## 不 具 合 箇 所 説 明 図

改善箇所を示す

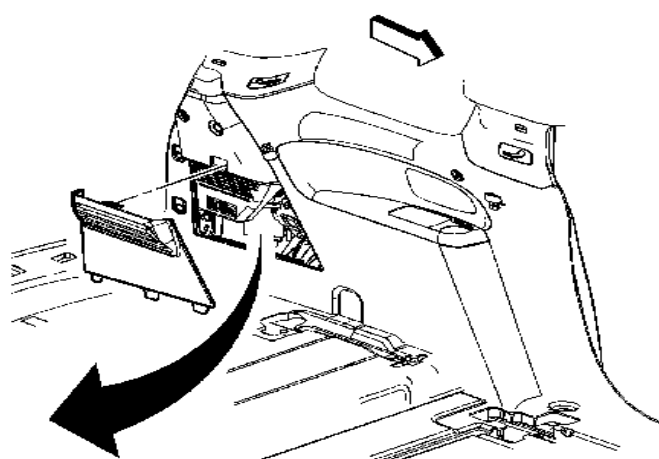
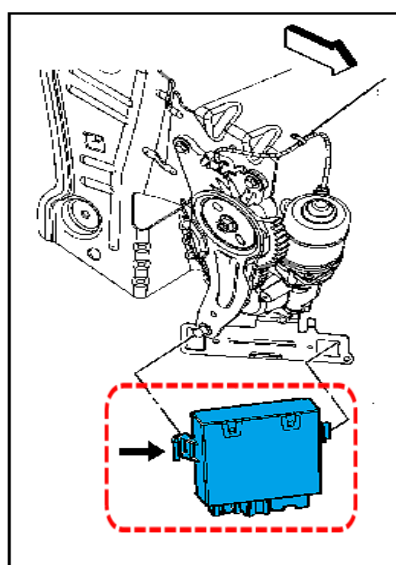
パワーリフトゲート装着車において、リフトゲートアクチュエーターを制御するリフトゲートコントロールモジュールのプログラムが不適切なため、リフトゲートダンパーのガス圧が減少して当該ゲートを保持できなくなった際、不具合を検知できないものがある。そのため、急激にゲートが閉まり、使用者がゲートに挟まれ、負傷するおそれがある。

全車両、リフトゲートコントロールモジュールのプログラムを書き換える。また、リフトゲートダンパーを点検し、機能していない場合は、当該ダンパーを交換する。

左ストラットタワー部分に緑色ペイントを塗布する。
